**OGGETTO: Risposte al parere espresso con lettera protocollo Z1.2013.0012925 del 19/7/2013 in merito allo Studio geologico del territorio comunale del Comune di Temù (BS) del giugno 2013 a supporto del PGT – L.R. 11 marzo 2005 n. 12**

## COMUNE DI TEMU' (BS) - PARERE INERENTE GLI ASPETTI GEOLOGICI

**Tipo di studio:** aggiornamento dello studio della componente geologica, idrogeologica e sismica del PGT ai sensi della L.r. 11 marzo 2005, n. 12.

**CARTA DELLA PERICOLOSITA'  
FINALE - scala 1:5.000**

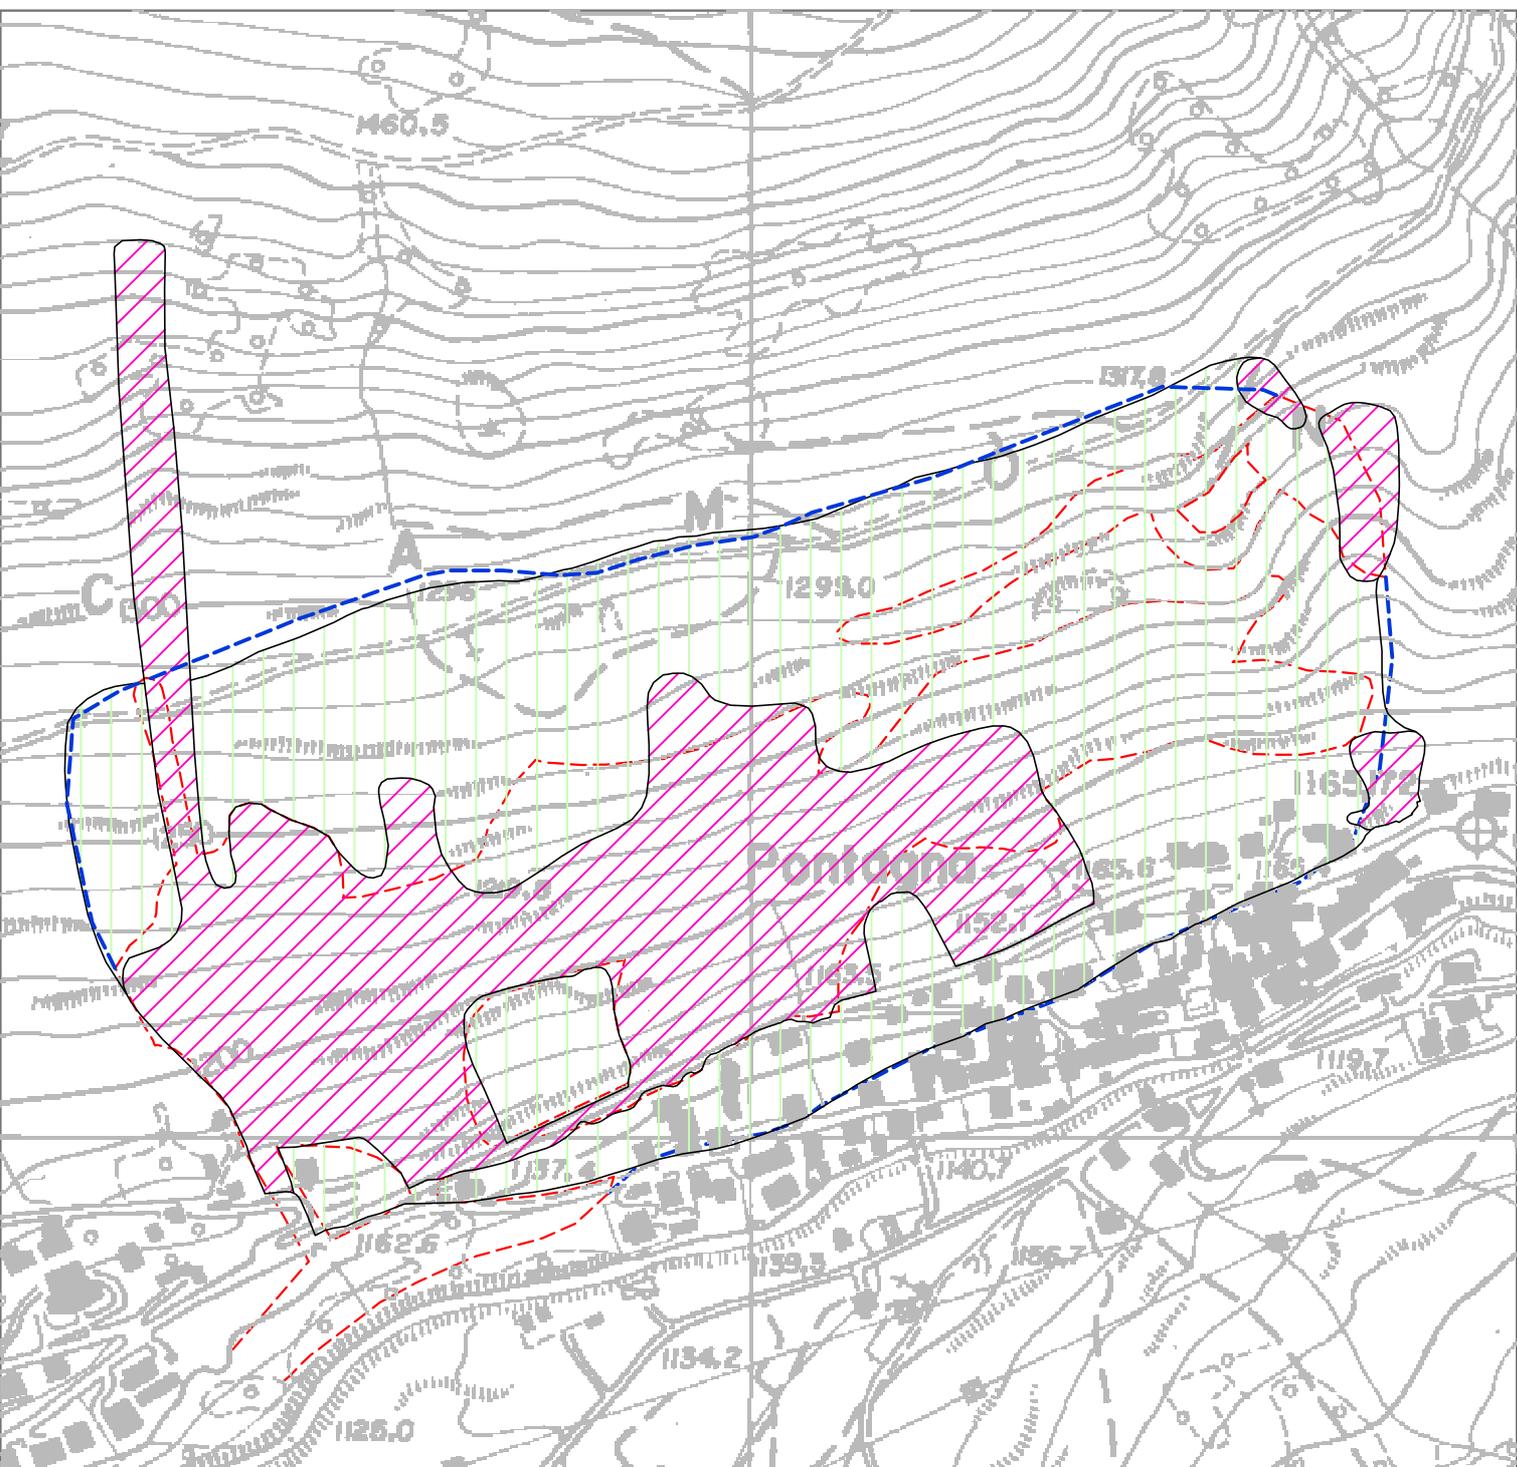
La perimetrazione dell'area di frana, inserita nel quadro del dissesto vigente, è stata variata in base alle motivazioni riportate nella relazione tecnica; queste ultime tuttavia non risultano sufficientemente dettagliate; si chiede quindi di fornire maggiori elementi a supporto della proposta di ripermenziazione.

Di seguito si forniscono gli elementi a supporto della proposta di ripermimetrazione e le motivazioni che hanno portato alla riclassificazione del tratto di versante compreso tra il cimitero di Temù e Via Tollarini indicato nella cartografia pregressa del PAI (2002-2004 e s.m.i.) come frana attiva.

Il rilievo geomorfologico eseguito nel febbraio 2011 ha permesso di rilevare l'effettiva geomorfologia del settore (v. figura sotto).

In corrispondenza di tutto il versante indicato come frana attiva (o meglio come area con franosità superficiale diffusa) nella cartografia pregressa (in rosso nell'immagine sopra) non sono presenti zone di ristagno d'acqua, sorgenti, ruscellamenti diffusi o concentrati che potrebbero innescare instabilità della copertura detritica (soliflussi e/o franette superficiali, ecc.). Nel tratto intermedio del pendio in esame, a valle di alcune baracche a q. 1151.4 m, si trova solamente lo scarico del tubo della Valle Vallicella che tra Via Dante e le baracche scorre intubata e poi si immette nel Fiume Oglio.

Si sottolinea che la procedura di perimetrazione della pericolosità generata da colate di terreno e da scivolamenti (Allegato 2 par. 2.2.2 della DGR/2011) è stata applicata al versante tra Temù e Pontagna, come richiesto nel parere regionale, nonostante la zona non sia interessata da una frana s.s., unica, definita, ma si tratti di un ambito soggetto a potenziale instabilità della coltre superficiale dei depositi (per uno spessore massimo di 1-2 m) caratterizzato da soliflusso e ristagno delle acque (v. fotografia pagina seguente).

Nella Carta di Sintesi tale settore infatti non è stato cartografato come area di frana di scivolamento, ma più correttamente come "area potenzialmente instabile per franosità superficiale diffusa (scivolamenti, soliflussi, fenomeni di creep) o soggette in passato a dissesti superficiali" a cui si somma l'effetto dovuto a "emergenze idriche diffuse e ristagni d'acqua".
